Uranienborg kirke - Søknad om biskopens godkjenning av endringer i utvendig trapp- og rampeløsning

Uranienborg kirke - Vedtak om endringer i utvendig trapp- og rampeløsning

Uranienborg kirke - Klage på biskopens vedtak om godkjenning av endringer i utvendig trapp- og rampeløsning

NR. 2: URANIENBORG KIRKE: Trapp/rampe

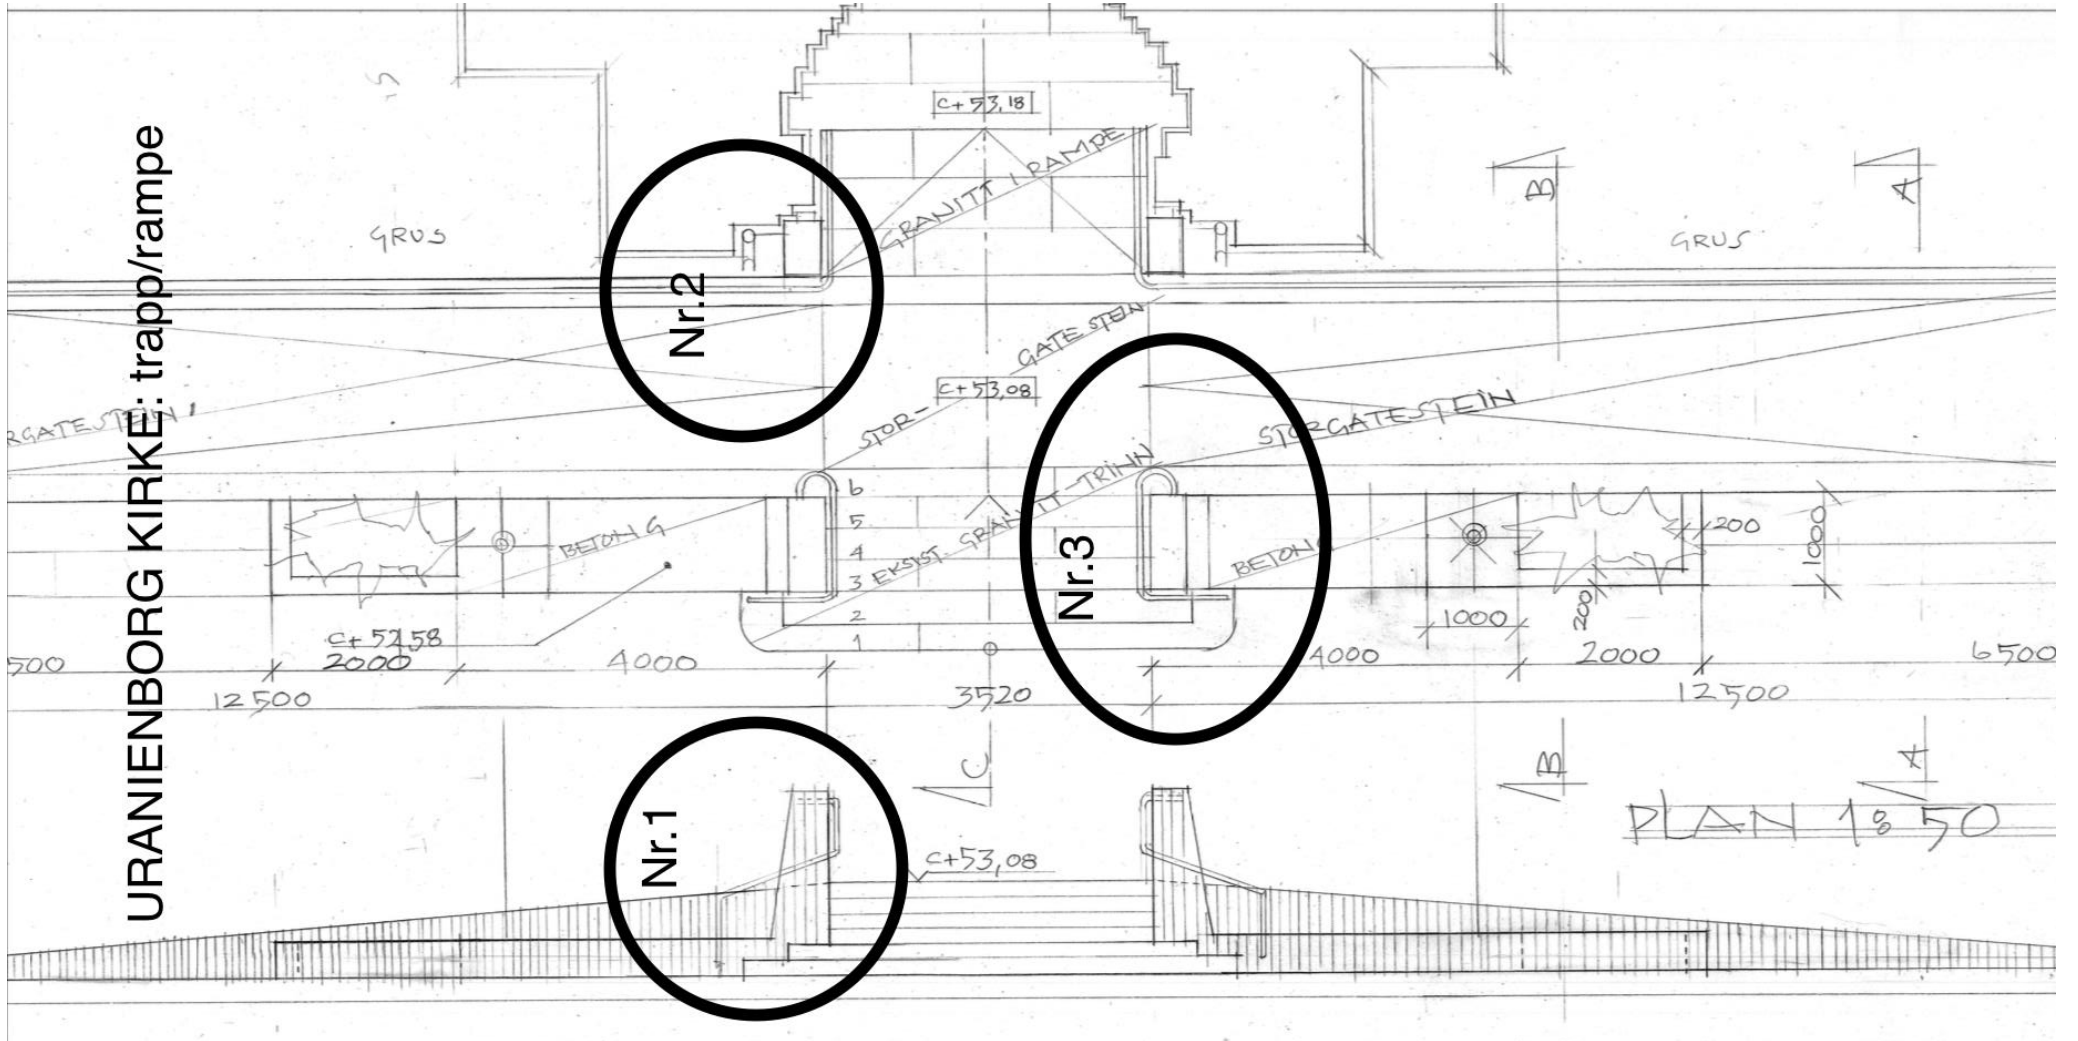
- 1) Fjerning av betongblokker
- 2) Videreføre eksisterende rekkverk med tilleggssøyle.
- 3) Skjære betongblokk 5 cm under dagens terreng (grus).

Tegning nr. 3: Rekkverk
URANIENBORG KIRKE:trapp/rampe

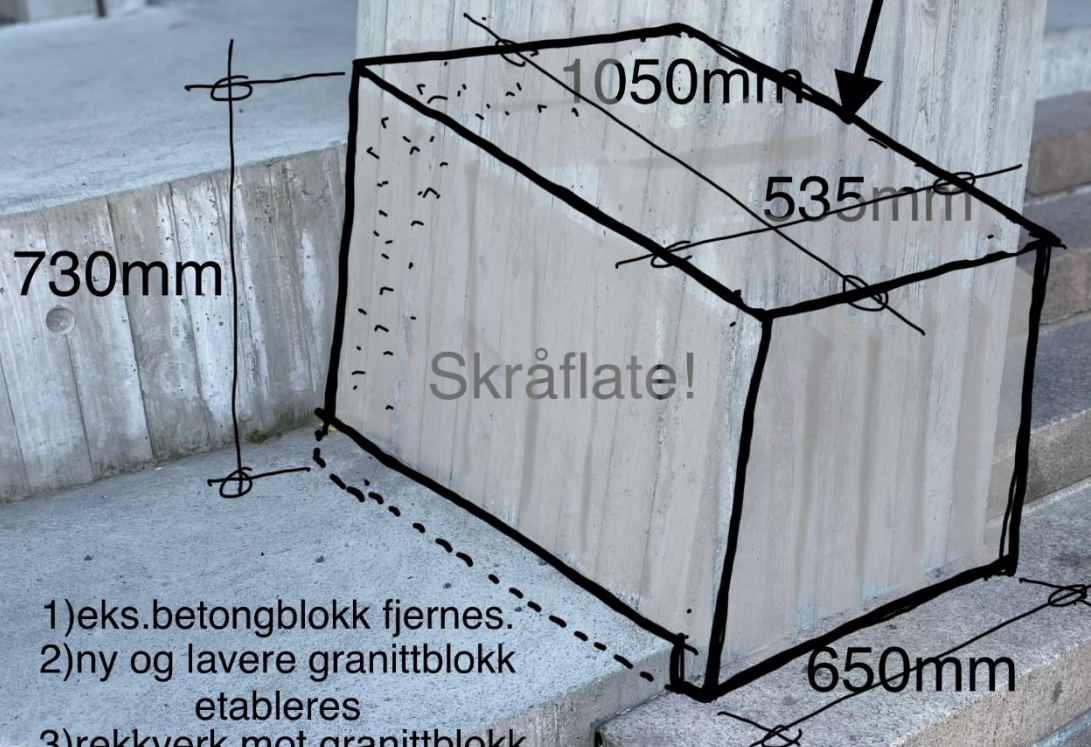
Gjenbruk av rekkverk og
oppsett av to jernstolper;
på hver side

Nye
granittblokker

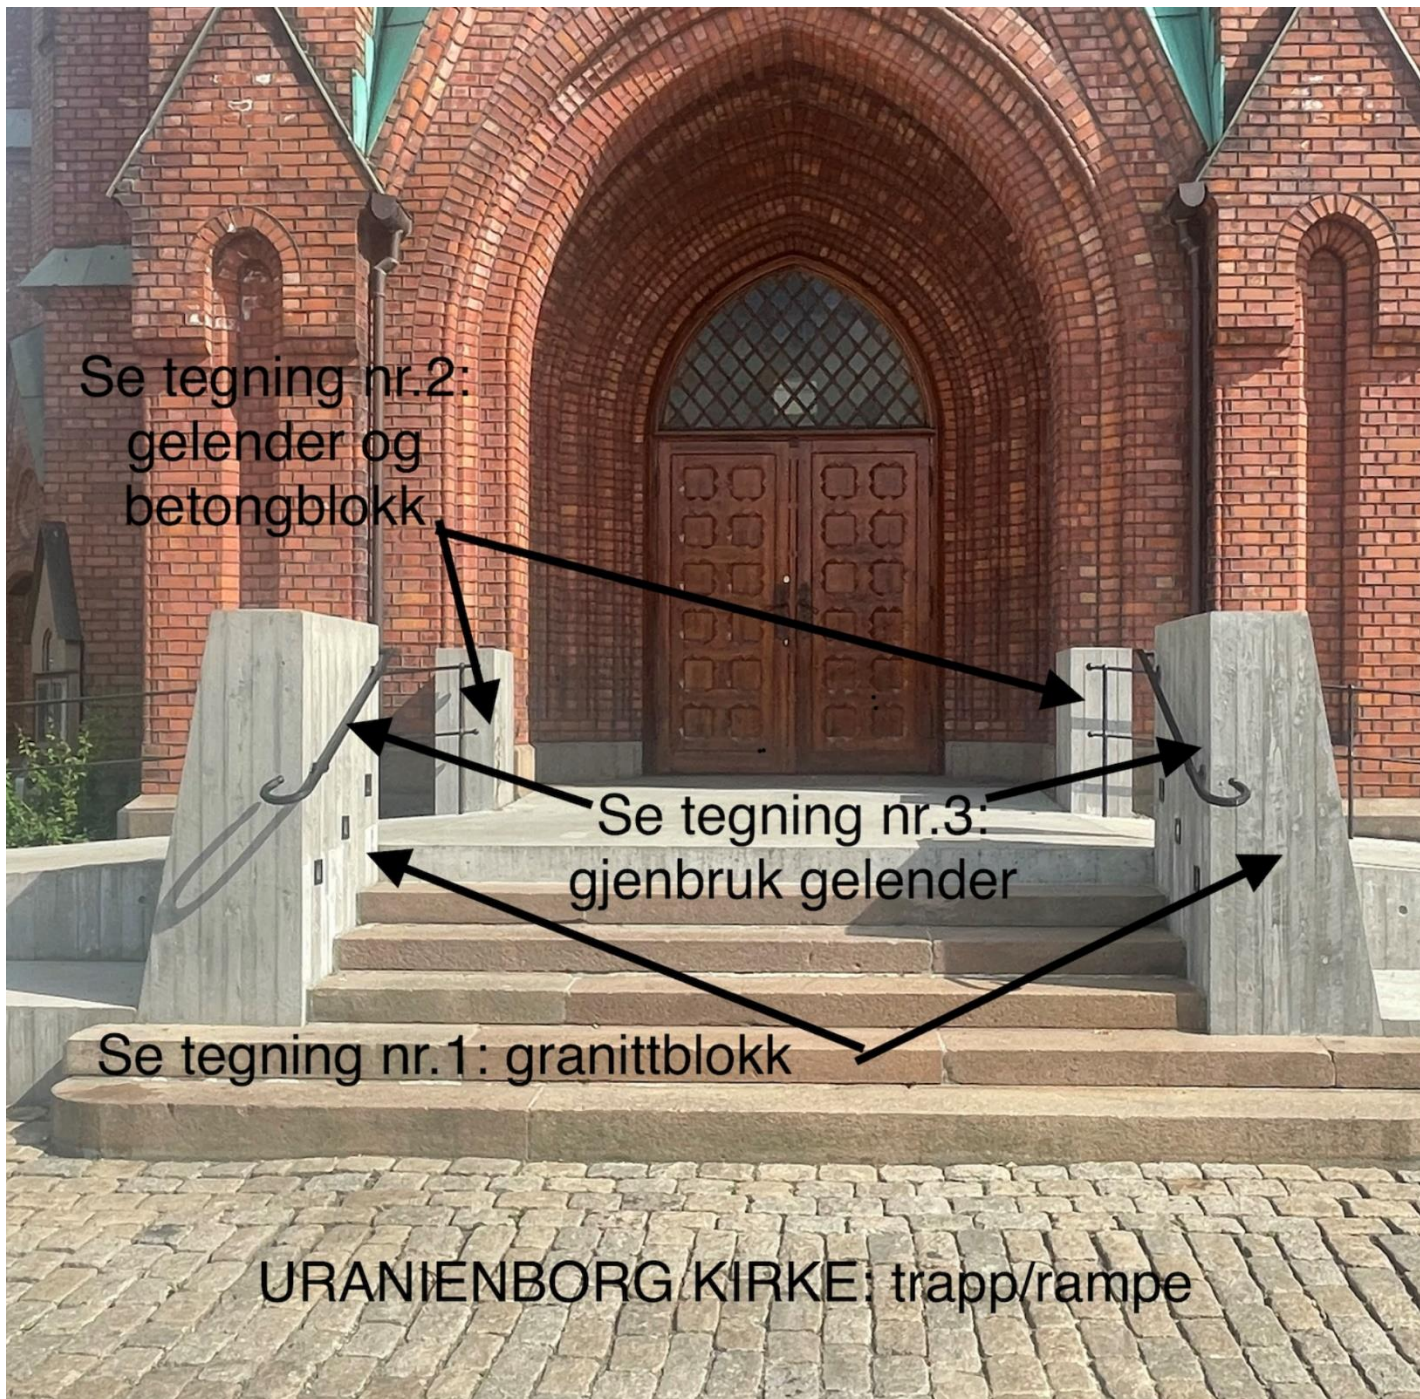
Fylle hull: lik
eksisterende granitt.

Utbedre skade i granittrinn.

Se tegning nr.2:
gelender og
betongblokk

Se tegning nr.3:
gjenbruk gelender

Se tegning nr.1: granittblokk
